Модернизированный профиль рамы в витраж ТПТ-72.01.02 для серии ТПТ-72

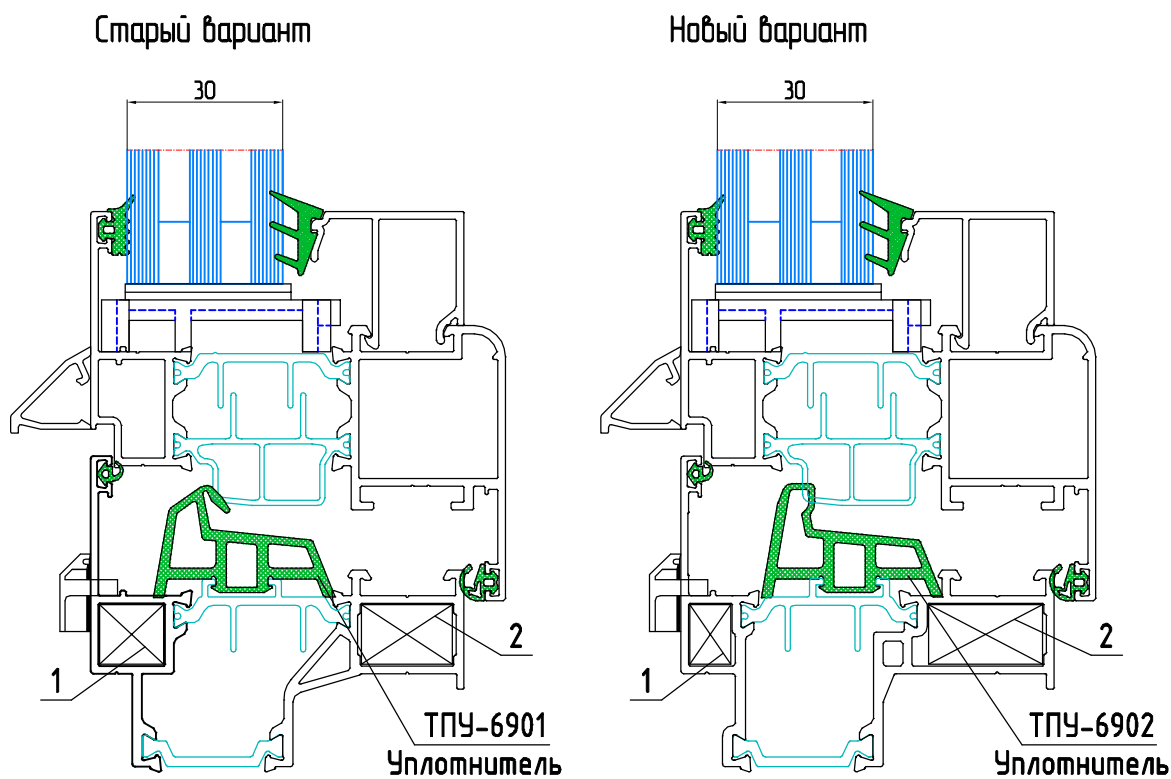
Данное решение внедряется с освоением новых уплотнителей среднего контура уплотнения для достижения минимальных отклонений геометрических размеров и формы профиля.

Старый вариант применения закладной:	Новый вариант применения закладной:
1. ТП-45.08.02 L=12.5 мм	1. ТП-45.08.02 L=8 мм
2. ТП-45.08.02 L=17.5 мм	2. ТП-45.08.02 L=22 мм

Новые позиции уплотнителей:

ТПУ-6902

ТПУ-6902/1
